泊発電所 3号炉 耐津波設計方針について (津波防護対策に係る指摘事項回答)

令和5年4月24日
北海道電力株式会社

審査会合指摘事項回答

図2 逆流防止設備の異常の検知位置（1号炉の場合）

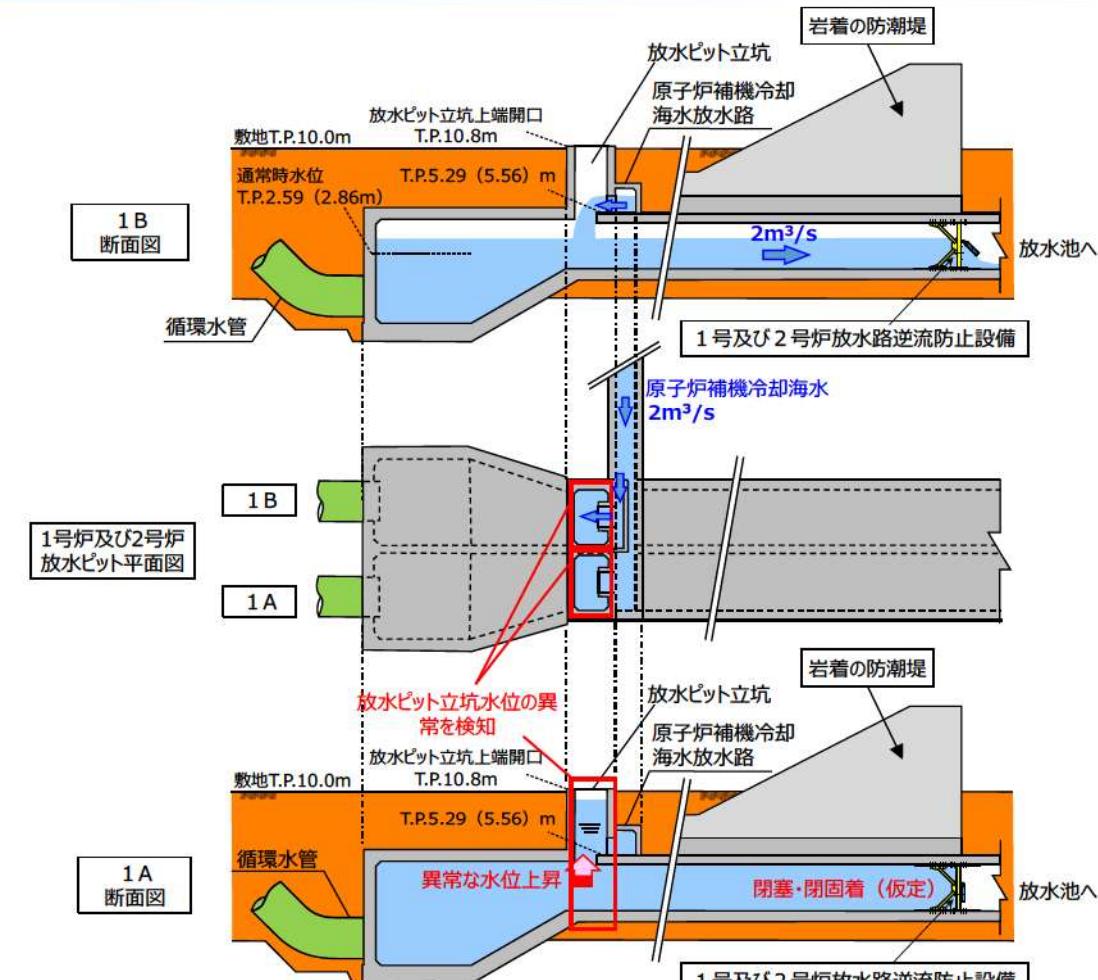
1号及び2号炉放水路逆流防止設備のフラップゲートについて、貝等の海生生物の付着の影響、異常検知の方法及び保守管理の内容を示した上で、フラップゲートが津波時に確実に動作することを説明すること。

- 逆流防止設備が仮に閉塞した場合、放水できなくなった海水により放水ピット立坑の水位が上昇することから、**放水ピット立坑上部から放水ピット水位を日常的に確認することで異常を検知する。**
- また、1号及び2号炉の自主設置設備として、放水ピット立坑に異常な水位上昇を検知可能な計器を設置し、**1号及び2号炉中央制御室に警報を発報することにより、更なる検知性の向上を図る。**
- 異常を確認後、閉塞側の放水路の隔離、抜水保修を行い、**閉塞事象への対応を行う。対応手順は保安規定に紐づくQMS文書に定める。**

- 逆流防止設備が仮に開固着した場合、フラップゲートの摺動部に何らかの異物の付着や腐食生成物の発生が考えられ、逆流防止設備近傍の流況に変化が生じていると想定されることから、**日常的な点検で逆流防止設備の摺動部や周囲の流況をカメラ等を用いて確認することで異常を検知する。**
- 異常確認後の対応は（1）と同様

1号及び2号炉取水路流路縮小工

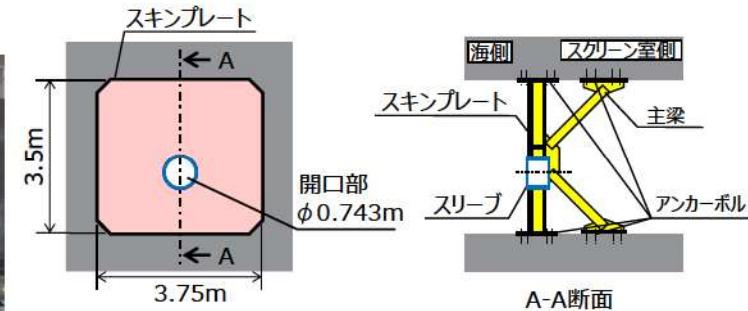
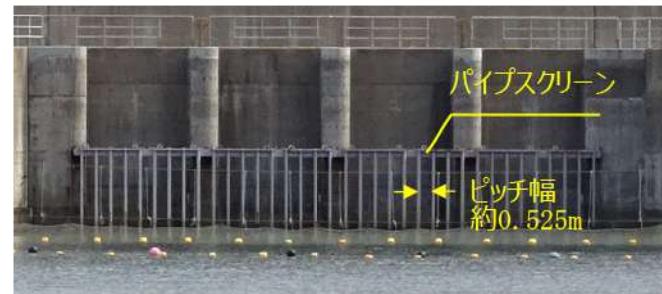
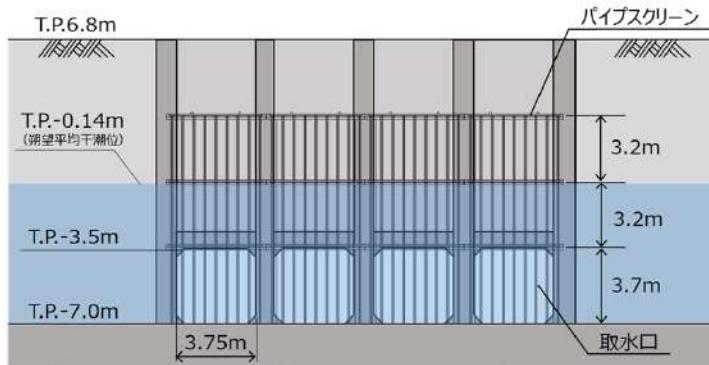
- 漂流物の堆積により流路縮小工が閉塞し、取水機能を喪失する。（必要な取水量を確保できなくなる）

- 1号及び2号炉の取水口には、呑み口（3.5m×3.75m）の前面にパイプスクリーン（鋼製、ピッチ幅：約0.525m、高さ方向の鋼材間隔：1段目 約3.7m、2段目・3段目 約3.2m）が設置されている。
- 津波来襲時には、同スクリーンのピッチ幅よりも小さい漂流物（短辺がスクリーン幅よりも小さい長尺形状の漂流物も含む）が取水路内へ流入する可能性があるが、流路縮小工の開口部は $\phi 0.743\text{m}$ であるため、パイプスクリーンを通過した小さい漂流物により取水路の流路縮小工が閉塞する可能性はない。
- 通常時においては、海水面のレベルT.P. -0.14m（朔望平均干潮位）と取水口の上端レベルT.P.-3.5mの関係から、水面に浮遊する漂流物が取水口に入ることはなく、流木等の小さな漂流物が流路縮小工に与える影響はない。
- 以上より、漂流物の堆積により流路縮小工が閉塞し、取水機能を喪失する（必要な取水量を確保できなくなる）ことはない。

1号及び2号炉放水路逆流防止設備

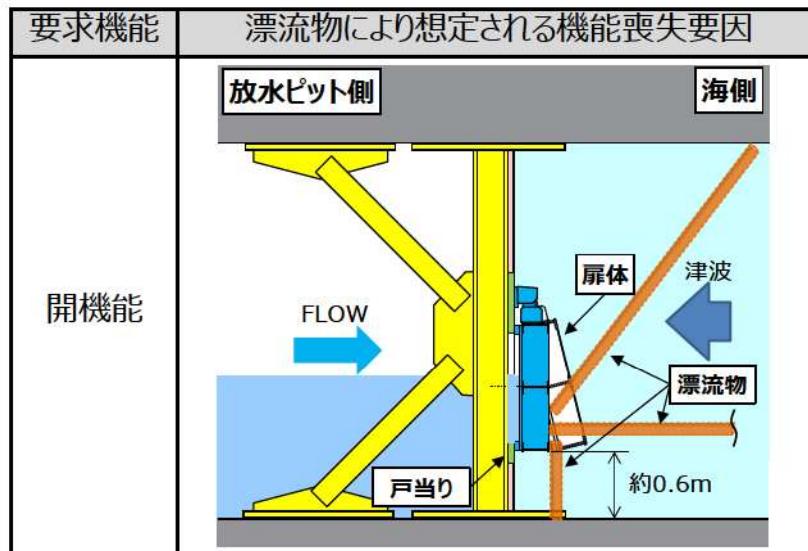
- 逆流防止設備のフラップゲートを構成する扉体と放水路躯体の間に堆積した漂流物が挟まり、フラップゲートの開機能を喪失（放水機能を喪失）する。

- 扉体が閉じる際に、漂流物がフラップゲートの前面に堆積したとしても、フラップゲートが設置される放水路の直線部の躯体には、漂流物が引っかかるような曲がり角や突起部はない（壁・床・天井が平坦な形状になっている）ことから、扉体と放水路躯体の間に堆積した漂流物が突っ張り、フラップゲートの開機能に影響を及ぼすことはない。
- 以上より、漂流物の影響によりフラップゲートの開機能を喪失（放水機能を喪失）することはない。

1号及び2号炉放水路逆流防止設備

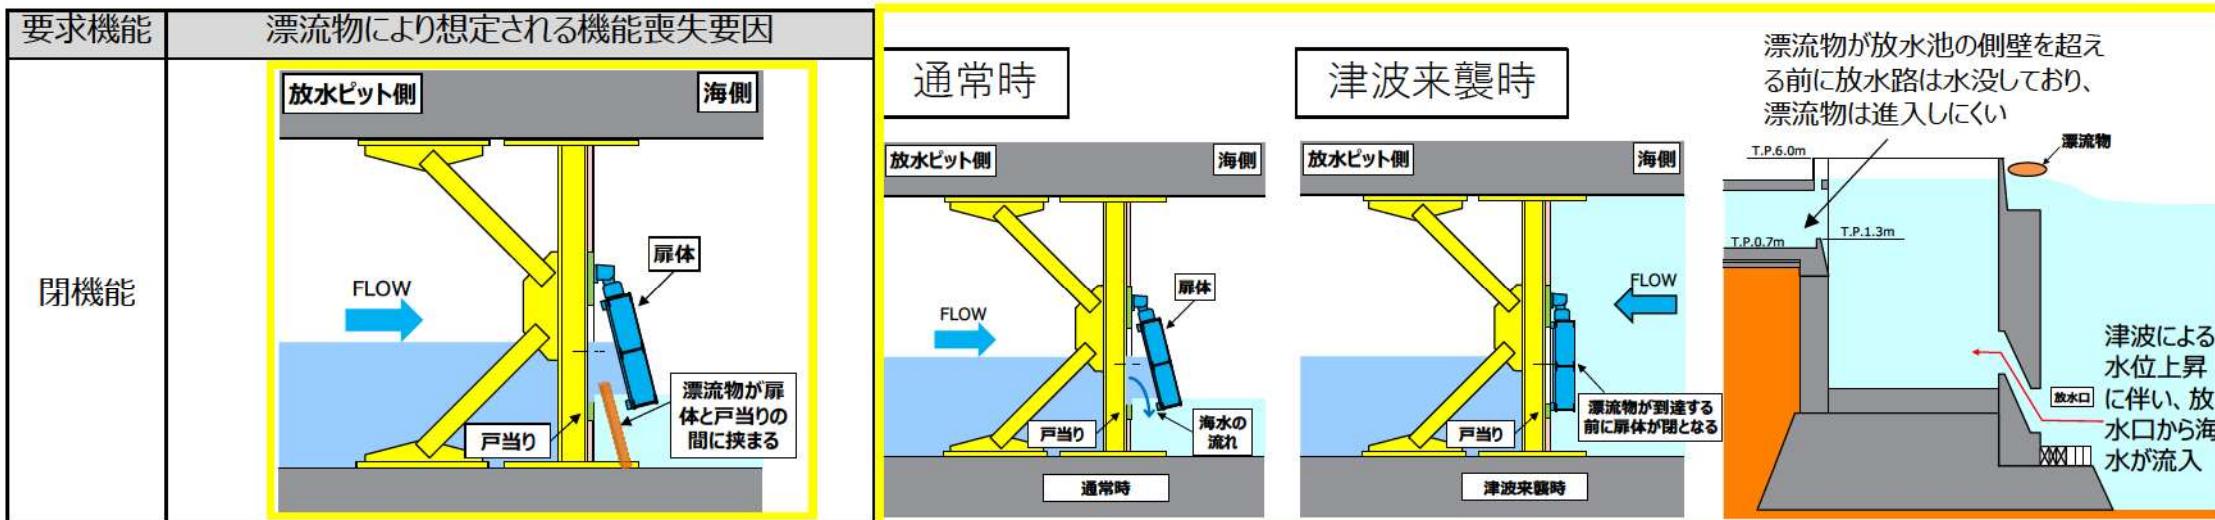
- 逆流防止設備のフラップゲートを構成する扉体と戸当りの間に堆積した漂流物が挟まり、フラップゲートの閉機能を喪失（津波防護機能を喪失）する。

- 通常時においてフラップゲートを構成する扉体が開いてる際は、放水路内の水位差により放水ピット側から海側（放水池側）へ海水（系統水）による水流が生じるため、水流に逆らって漂流物が扉体と戸当りの間に挟まることや、堆積することはない。
- また、放水ピットは防潮堤内側にあるため、放水ピット側から津波による漂流物が逆流防止設備に到達することはない。
- 津波来襲時は、津波による水位上昇に伴い海中の放水口から海水が放水池に流入するため、漂流物が放水池の側壁を超える前に放水路は水没し、フラップゲートは閉状態となることから、漂流物が扉体と戸当りの間に挟まる恐れはない。
- 以上より、漂流物の影響によりフラップゲートの閉機能を喪失（津波防護機能を喪失）することはない。
